**Modulo per la presentazione delle osservazioni per i piani/programmi/progetti sottoposti a procedimenti di valutazione ambientale di competenza statale**

Progetto di un impianto agrivoltaico di potenza pari a 33,16 MW e delle relative opere di connessione alla RTN, da realizzarsi nel Comune di Ascoli Satriano (FG), in località "San Mercurio".

**Codice procedura 8045 del 10/01/2022**

**Proponente: E-Way Finance S.p.A.**

Figura 2: ortofoto con impianto agrivoltaico della Proponente e impianto eolico della Scrivente

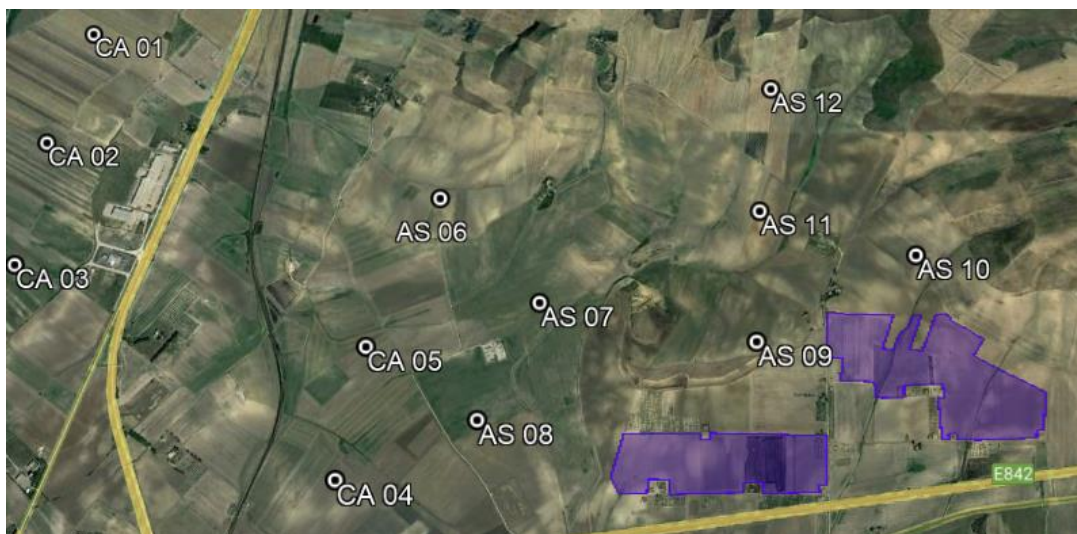
**Tutto ciò premesso il progetto presentato dalla società Proponente risulta incompatibile con il progetto presentato dalla Scrivente.**

Di seguito, degli stralci in cui si evidenzia l'area individuata per il progetto dell'impianto agrivoltaico e la posizione degli aerogeneratori presentati in V.I.A. dalla Scrivente.

**La wpd Daunia S.r.l. chiede, pertanto, la rimozione o la delocalizzazione a distanza adeguata dell'impianto agrivoltaico previsto nel progetto della società Proponente, tenendo in considerazione la priorità cronologica della presentazione e procedibilità delle istanze.**

Figura 4: ortofoto con evidenza dell'interferenza con AS09

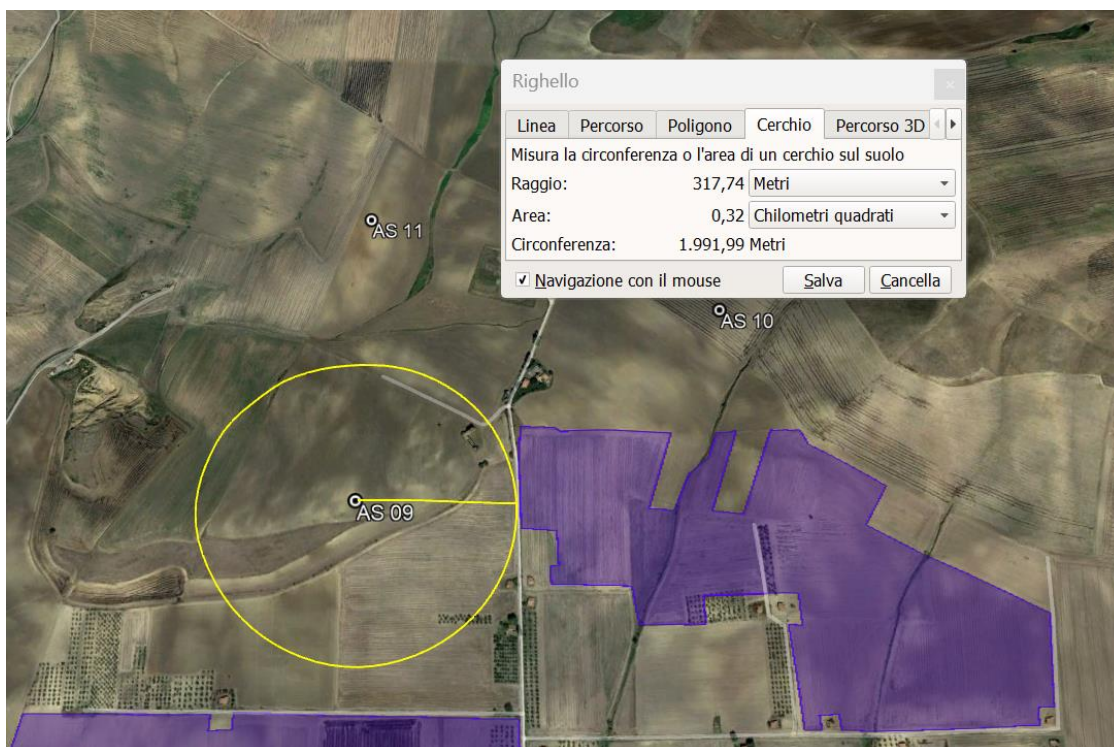
Da quanto evidenziato negli stralci sopra riportati si evince un'interferenza indiretta con gli aerogeneratori AS09 e AS10 con effetti di ombreggiamento.
